Mission régionale d'autorité environnementale

Région Hauts-de-France

**Avis délibéré de la mission régionale
d'autorité environnementale
Hauts-de-France
sur le projet de parc éolien de « Vallée Joie »
de la société « ENERTRAG AISNE XII »
sur la commune de Mézières sur Oise (02)**

n°MRAe 2021-5468

Carte d'implantation des parcs éoliens autour du projet (source : page 40 de l'étude d'impact)

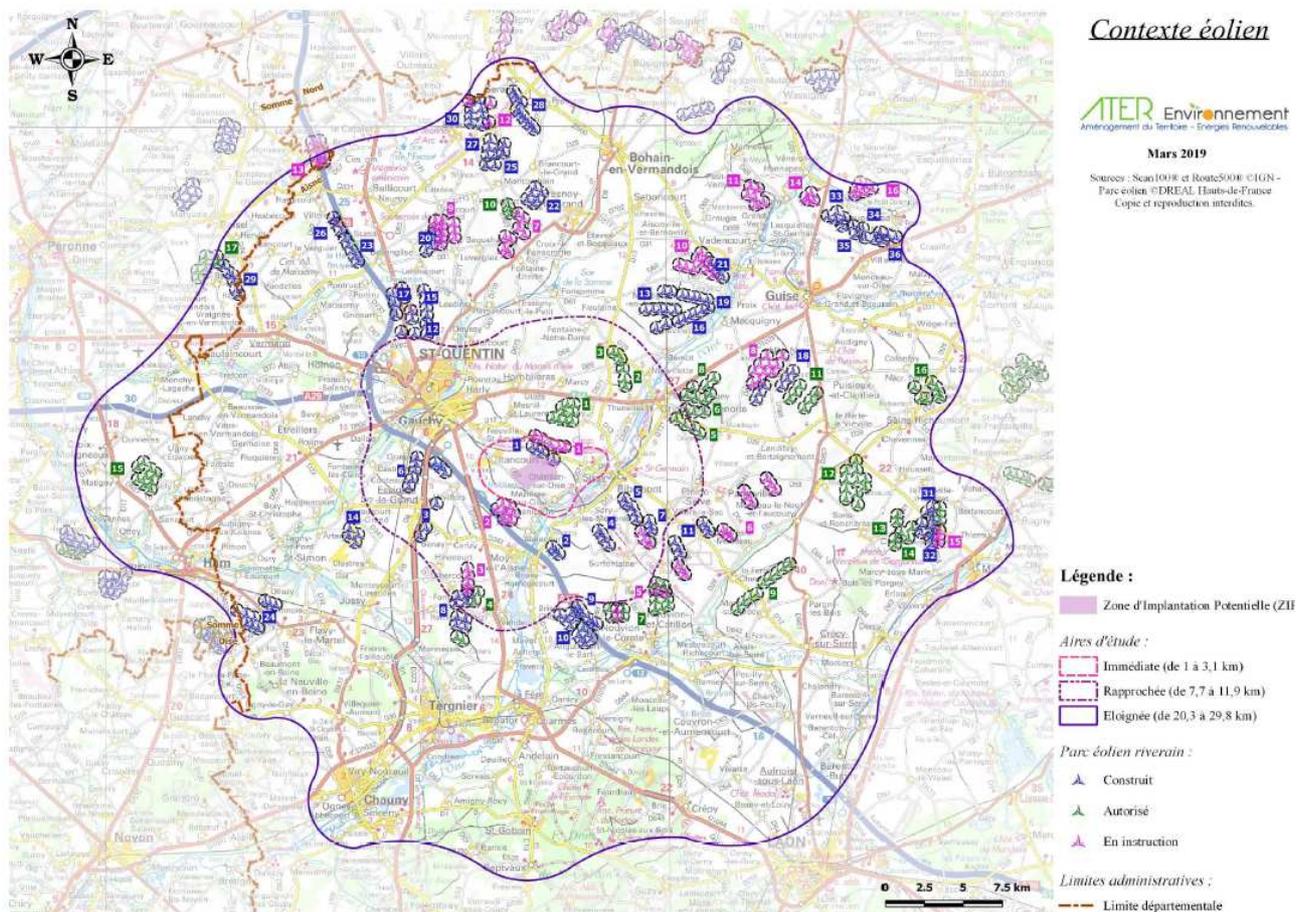
L'étude d'impact liste en page 41 les parcs éoliens, en fonctionnement, approuvés et en instruction à proximité. Cette liste est datée de mars 2019, alors que le dossier est daté d'août 2020. Elle aurait mérité d'être actualisée.

L'autorité environnementale recommande d'actualiser le contexte éolien et de décrire précisément les parcs voisins.
